**MUUTOSMÄÄRÄYS**  
**AIRWORTHINESS**  
**DIRECTIVE**

M 971/80

971. Partenavia. Alternaattorin kaapelin kiinnitys

Koskee: Kaikkia Partenavia P.68-, P68B- ja P68C-tyyppisiä lentokoneita, joiden sarjanumero on pienempi kuin 222.

Kuva 1

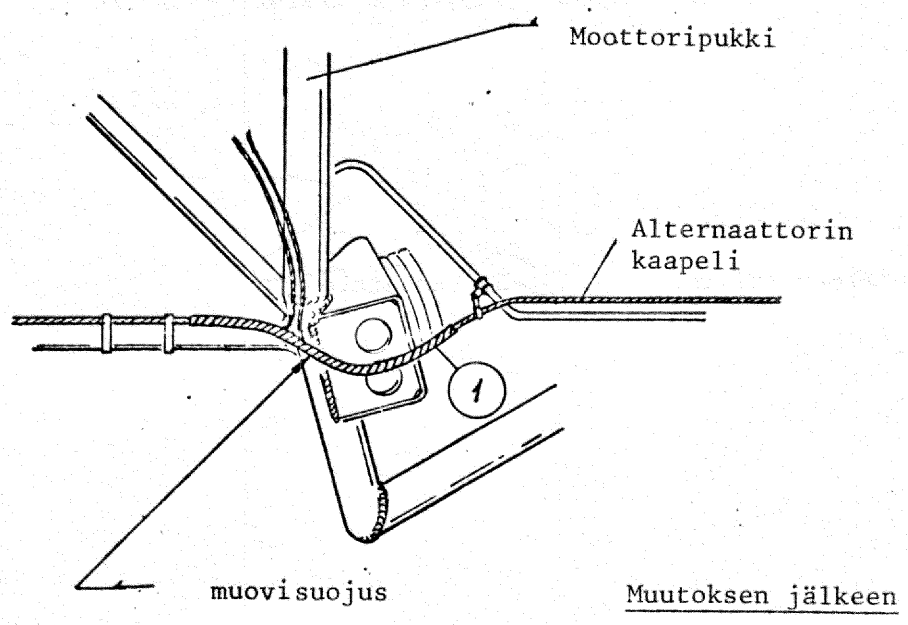
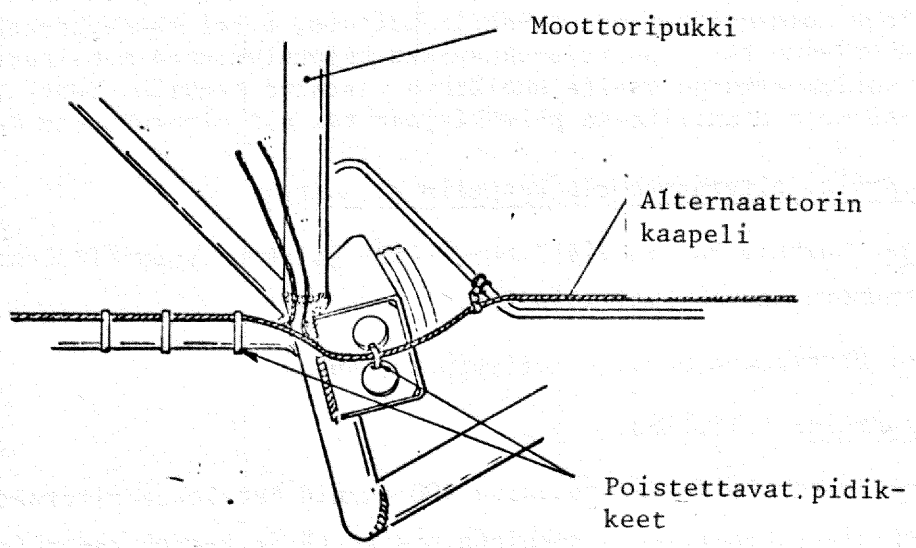
Toimenpiteet: Poista seuraavassa 100 tunnin huollossa alternaattorin virransyöttökaapelista kaksi kuvan mukaista pidikettä ja kierrä kaapelin ympärille muovisuojaus, osanumero NOR 7.415-6 (tyyppi Spiralon 2-N Ø 1/4").
